datum: 1 december 2020
onderwerp: Wijziging uitvoeringsvariant nieuwbouw clubgebouw GHC
uw kenmerk: -
ons kenmerk: 180591
contactpersoon: H. Mark MSc | mark@pjmilieu.nl
bijlage: 1, verlagingscontour

Op uw verzoek ontvangt u hierbij de resultaten van de aanvullende berekeningen met betrekking tot de bemaling van een nieuw te bouwen clubgebouw.

Locatie: Hilversum, GHC			
Type: Bemalingsadvies			
Omschrijving: Grondwaterstandveranderingen (in m) met retourbemaling			
Projectnr: 18051901W	Bestandsnaam: 18051901W verlagings met retourbemaling 9 putten ZO		
Formaat: A3	Getekend: HMA	Datum: 06-08-2019	Tekeningnr: 2
Schaal: 1:3000	0 30m 150m

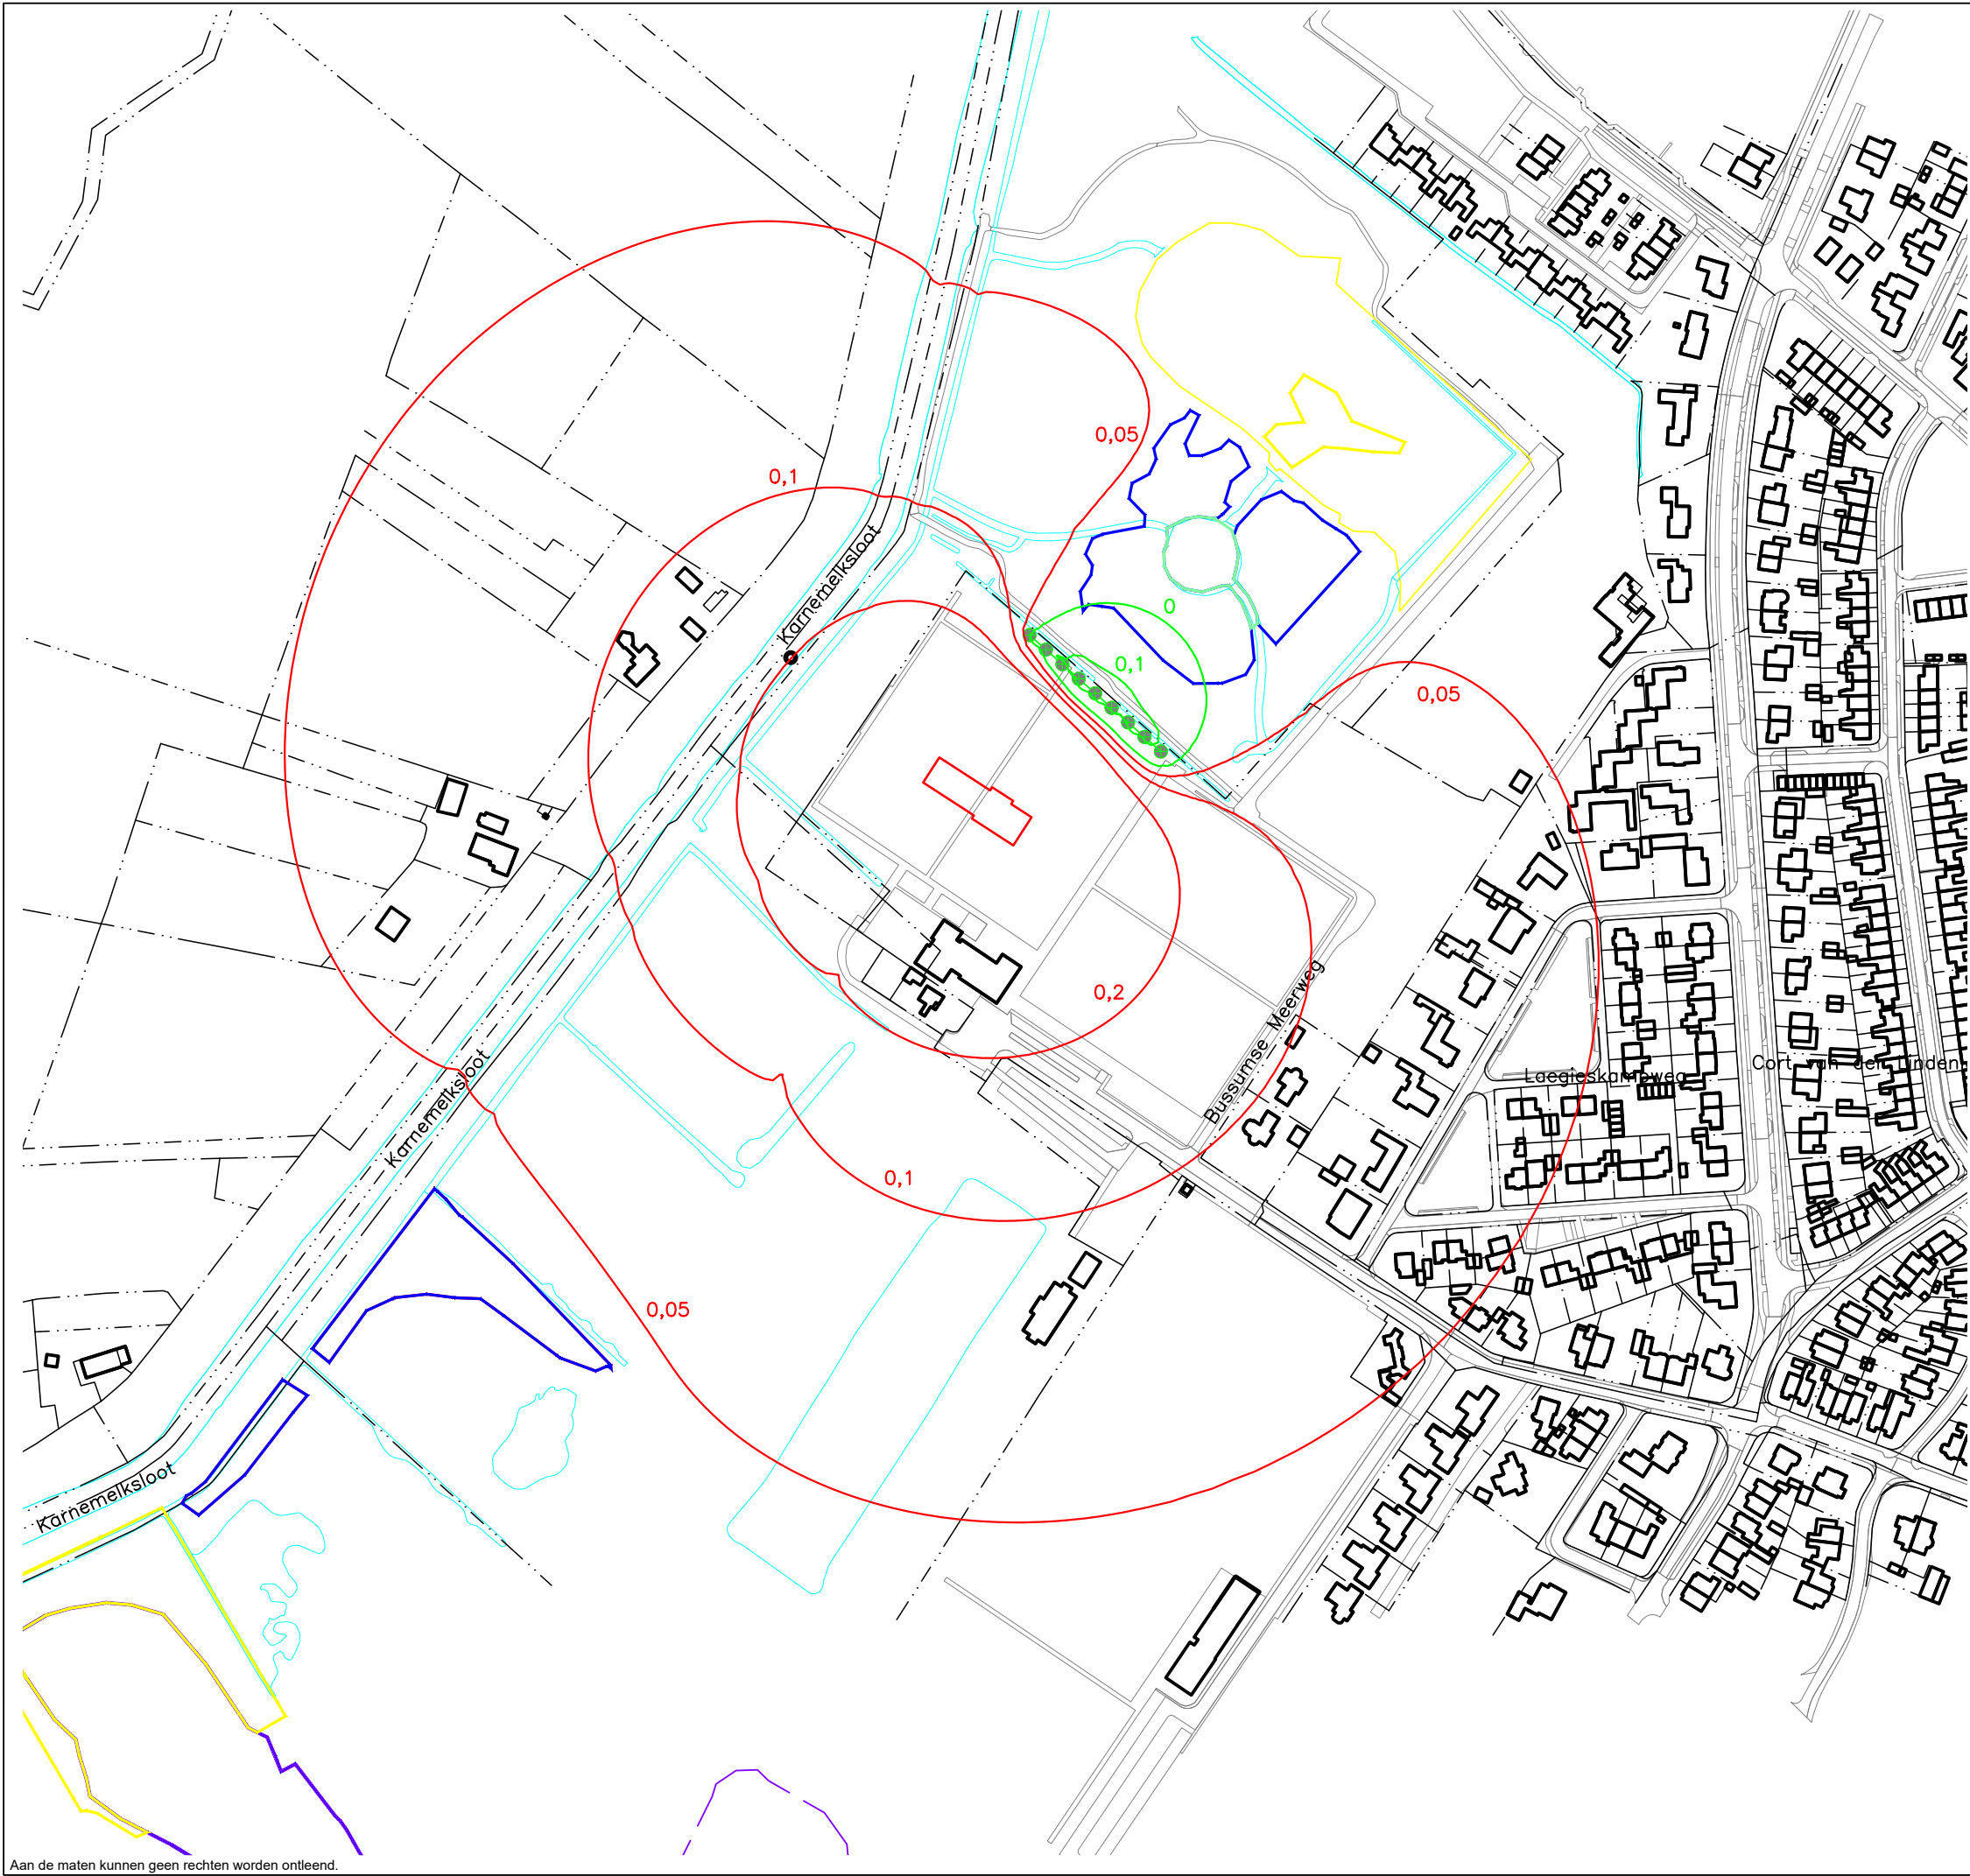
1. Bij het verwijderen van de damwand ontstaat vermoedelijk schade aan de kunstgrasvelden die naast het clubgebouw worden aangelegd. De damwand is uit de plannen geschrapt;
2. Het voornemen is de bemaling niet met filters maar met (diep)drainage uit te voeren.

1. Door het toepassen van drains neemt bij een open ontgraving het te bemalen oppervlak niet toe;
2. Door het niet toepassen van een damwand bestaat het risico op het toetreden van grondwater over de veenlaag. Als onder de velden deze veenlaag niet meer aanwezig is dan treedt dit probleem niet op. Is de veenlaag wel aanwezig dan dient deze te worden doorbroken, bijvoorbeeld met de freessleuf van de drainagemachine.

Het debiet en de invloeden zijn opnieuw berekend voor een bemaling zonder damwand (overige uitgangspunten ongewijzigd). In dit model is een grotere daling van de grondwaterstand berekend ter plaatse van de blauwgraslanden.

Dit wordt als onwenselijk beschouwd, derhalve is een negende retourbron (zelfde uitgangspunten) aan het model toegevoegd.

De verhogings- en verlagingscontouren in deze situatie zijn als bijlage bij deze memo gevoegd.

Deze contouren bieden een vergelijkbaar patroon als de vergunde variant.
